FLUGHAFEN-WETTBEWERBE

MÜNCHEN-OBERWIESENFELD — HAMBURG — BERLIN

Dem kürzlich entschiedenen Ideenwettbewerb „Ausgestaltung der Flughafenanlage München-Oberwiesenfeld" (Lageplan und Programm siehe „Der Baumeister" 1926, Heft 9) liegt ein Gelände zugrunde, das allen sachlichen Anforderungen aufs beste entspricht.

Motto „Pfeil" (2. Preis) Ansicht des Verwaltungsgebäudes v. d. Stadt aus Verfasser Arch. Lechner u. Norkauer - München

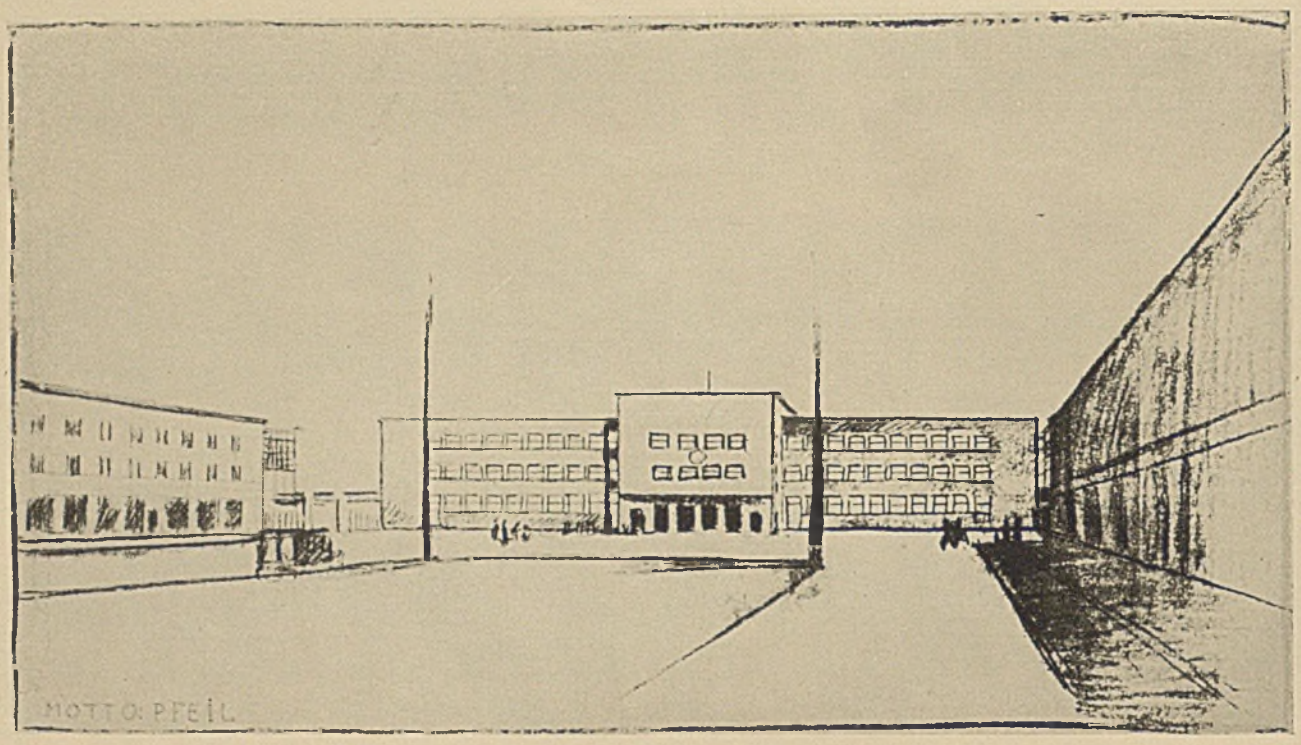
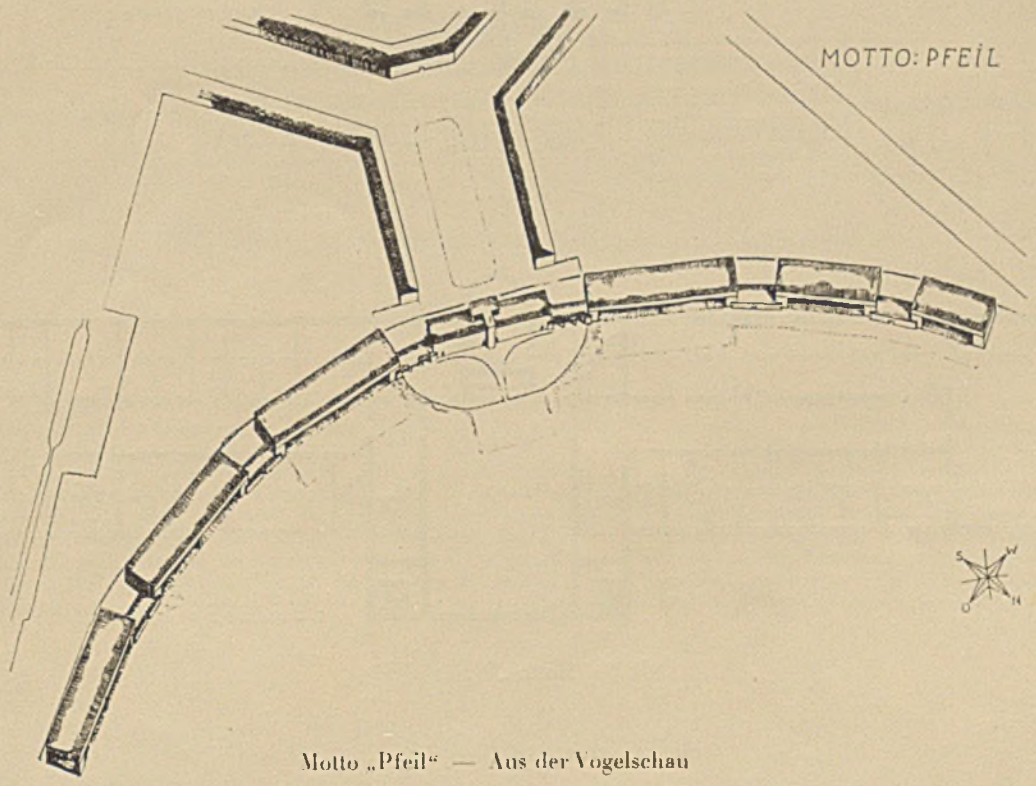
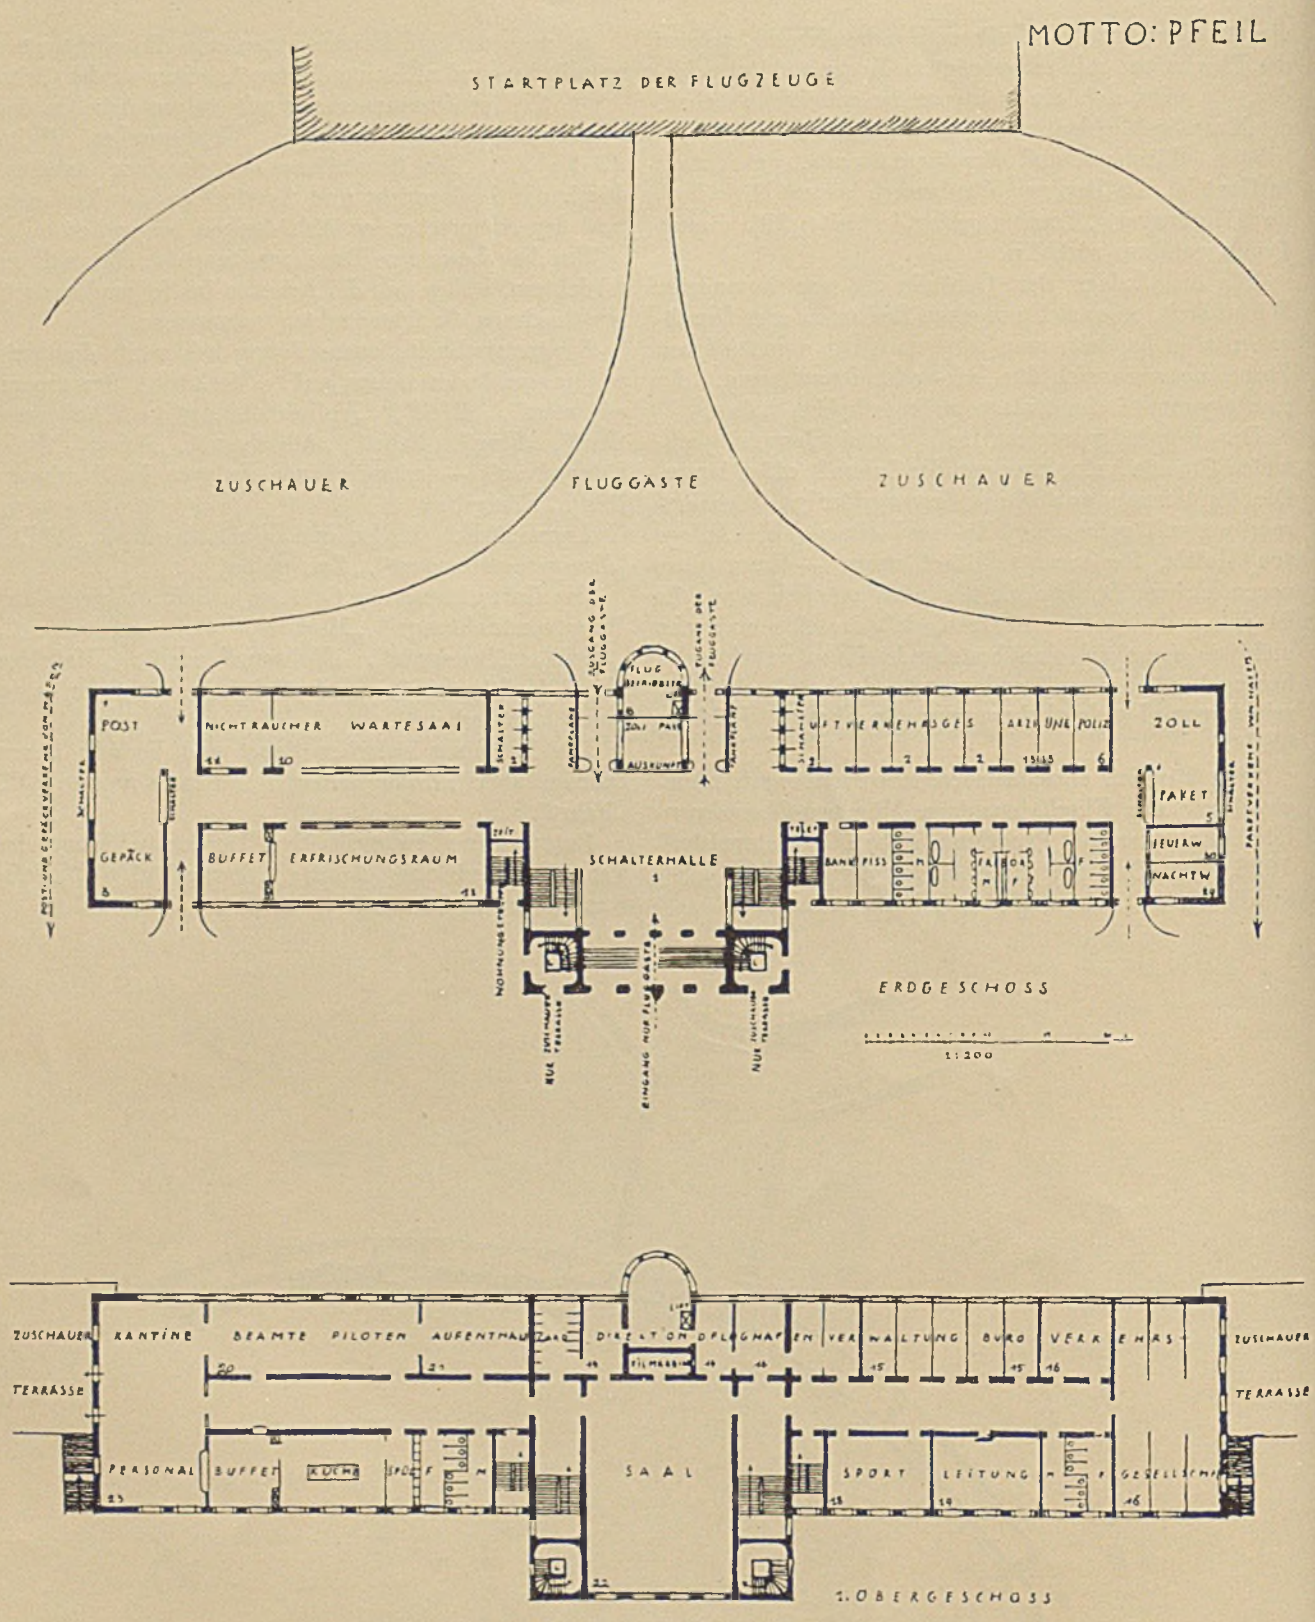
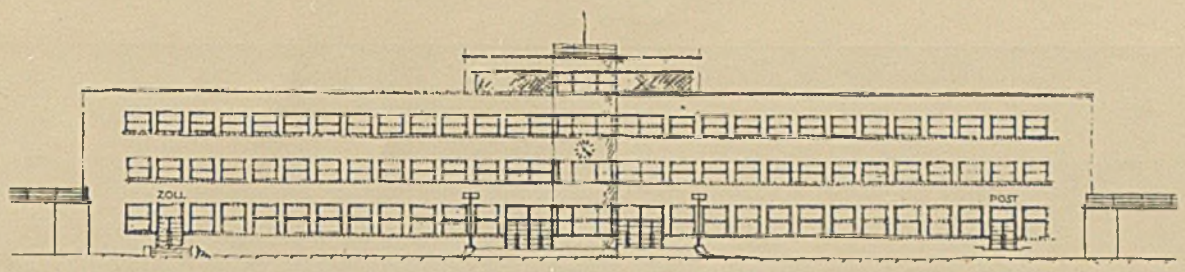
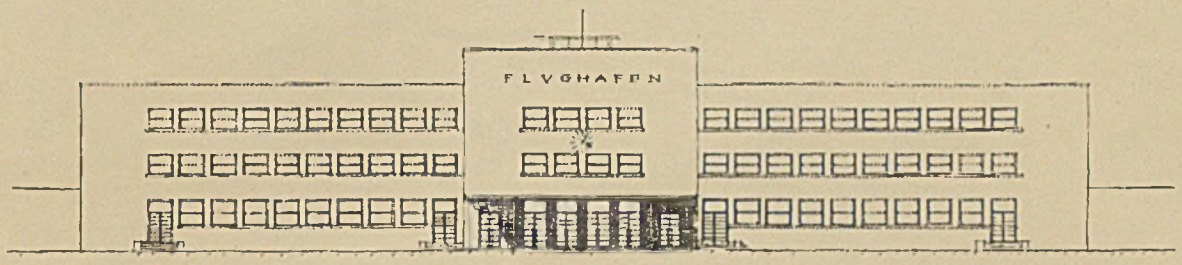
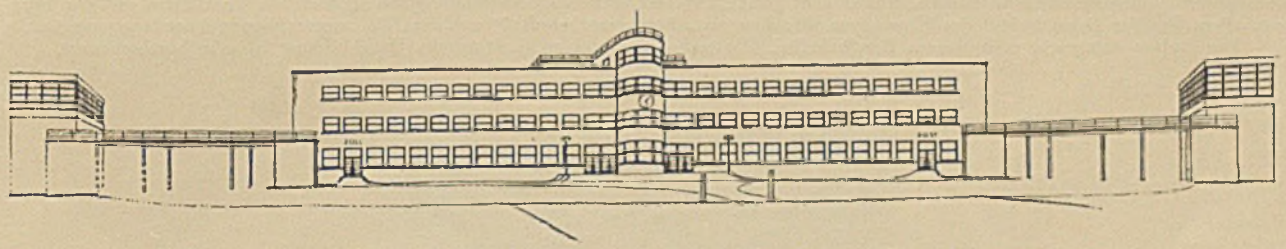
URTEIL DES PREISGERICHTS: Straßenführung und Situierung der Hafenbauten entsprechen. Die Lage der Werft und Werkstätten ist von den Flughallen zu weit getrennt. Grundriß und Raumanordnung des Empfangsgebäudes sind zweckmäßig; besonders gut angebracht sind die Räume für Flugbetrieb und Wetterdienst. Die Einfachheit der Architektur entspricht dem technischen Wesen einer Flughafenanlage.

Motto „Brummer" (Ankauf) Vogelschau Verfasser Arch. H. Holzbauer und Baurat. Dipl.-Ing. G. Gsänger - München

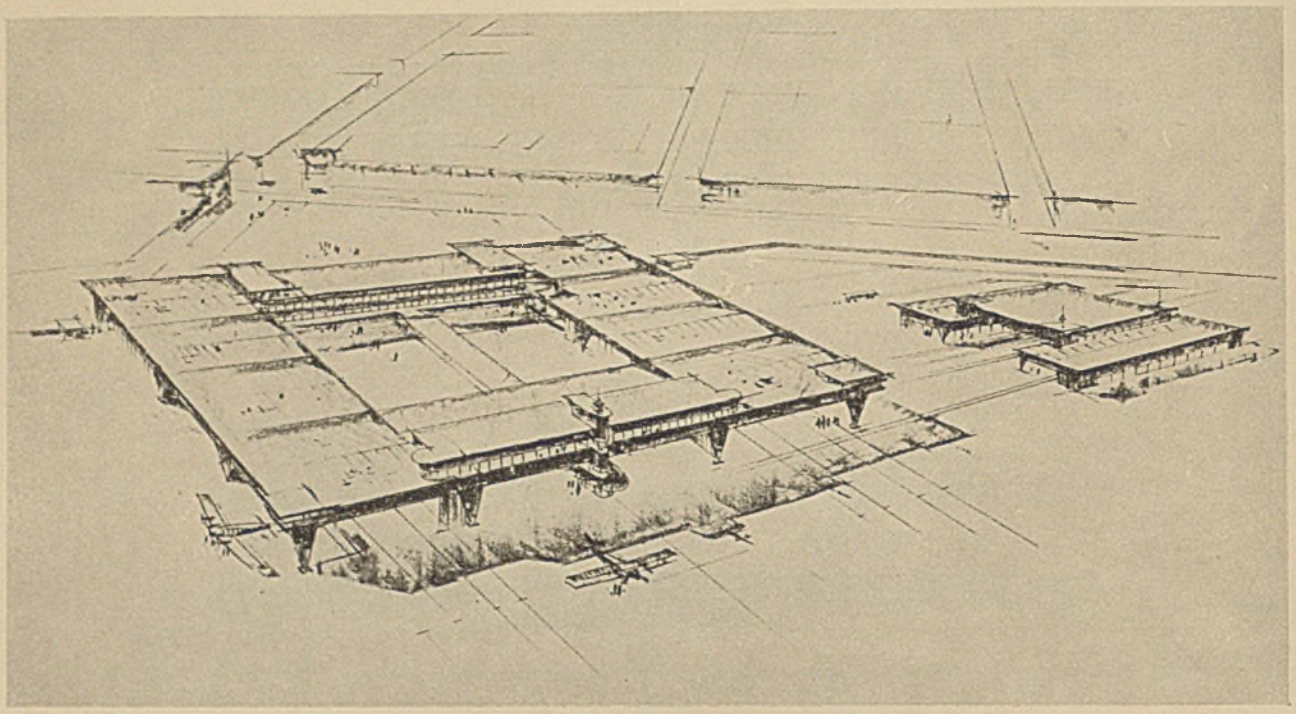
URTEIL DES PREISGERICHTS: Die Anlage wird durch die verlängerte Heß- und Hindenburgstraße erreicht. Die verlängerte Heßstraße schneidet den Pionierübungsplatz an, was die Durchführbarkeit in Frage stellt. Der dreieckige Vorplatz dürfte für die Verkehrsregelung knapp bemessen sein. Die Gesamtanlage wäre deshalb weiter nach Nordosten zu verschieben. Empfangsgebäude und zwei Flugzeughallen sind zu einer zusammenhängenden geschlossenen Bauanlage zusammengefaßt, derart, daß die Flugzeuge unter einem Dach starten und landen. Der Fahrgast gelangt demnach unter Dach zum Flugzeug. Die Verquickung des technischen mit dem Verkehrsbetriebe wird in der Praxis sich ungünstig auswirken, auch dürfte eine unmittelbare Nähe der Flughalle bei dem Empfangsgebäude wegen des Motorgeräusches betriebsstörend wirken. Außer acht gelassen ist die notwendige Verbindung von technischen Werkstätten mit den Flugzeughallen. Bei der Besonderheit des Flughafens München als „Durchgangsbahnhof" erscheint die vorgeschlagene Anordnung ungünstig. Die Anlage entspricht mehr einem Kopfbahnhof. Die technische und architektonische Durchbildung ist sehr beachtenswert.

Motto „Vollwandbinder" (Ankauf) Ansicht d. Verwaltungsgebäudes v. Flugplatz aus Verf. Arch. H. Holzbauer-München

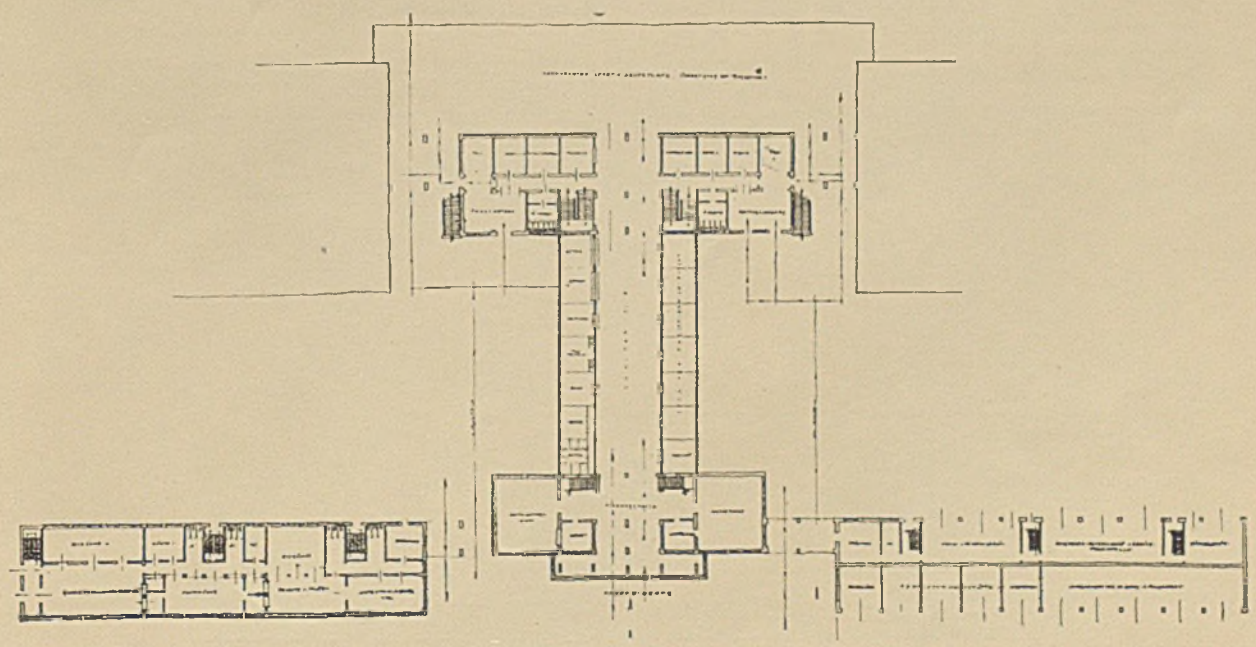
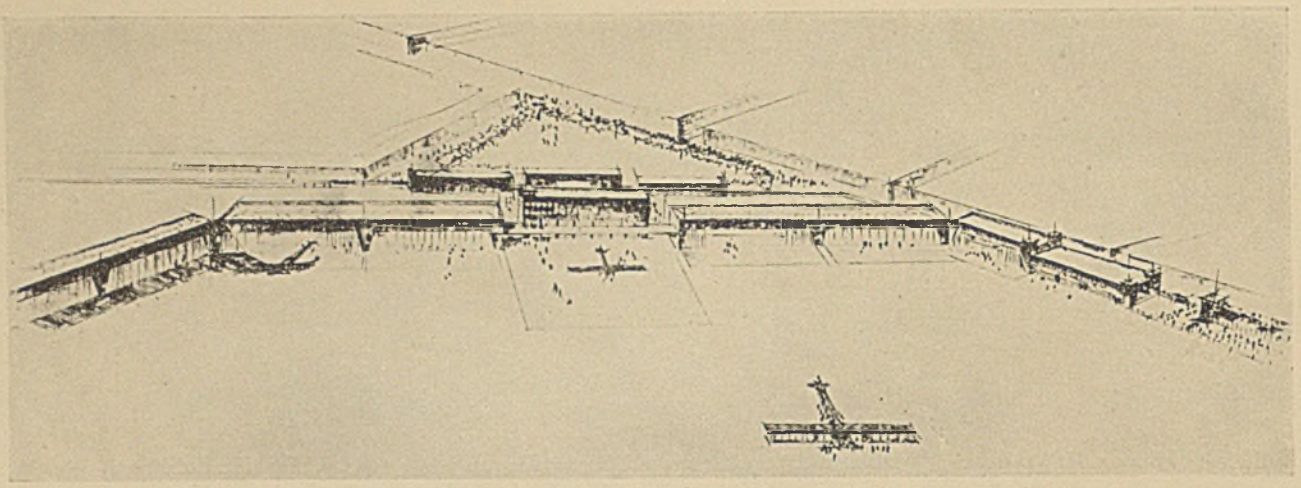
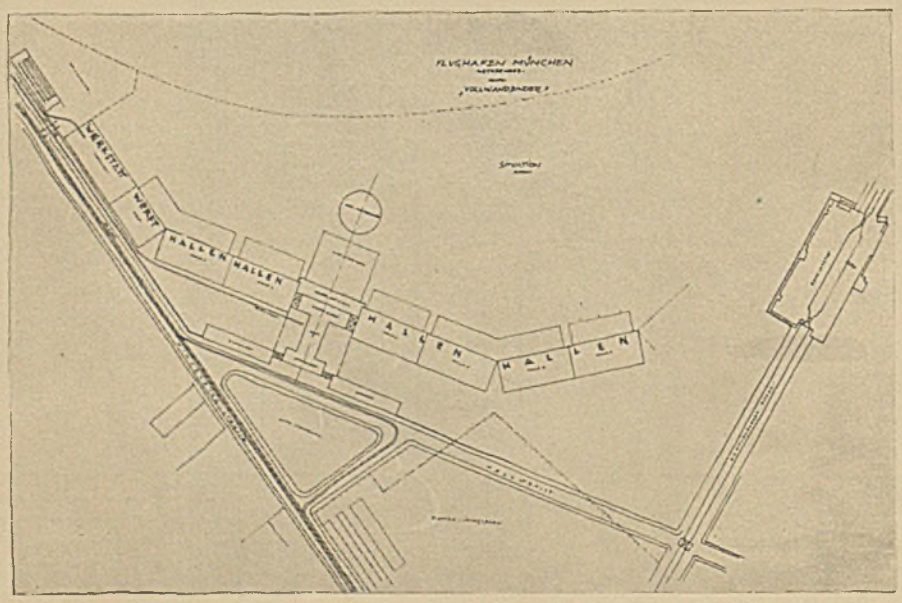
URTEIL DES PREISGERICHTS: Gesamtlage rechnet mit der Aufschließung längs des Landshuter Gleises, was Schwierigkeiten hat. Flugzeughallen und Werft zu getrennt situiert. (Teilweise ohne Gleise.) Im Verwaltungsgebäude ist Schalterhalle gut angelegt; Trennung von Paketpost- und Zeitungsabfertigung unrichtig. Funk- und Wetterdienst müssen besser zum Platz verschoben werden. Die äußere Gestaltung ist gut.
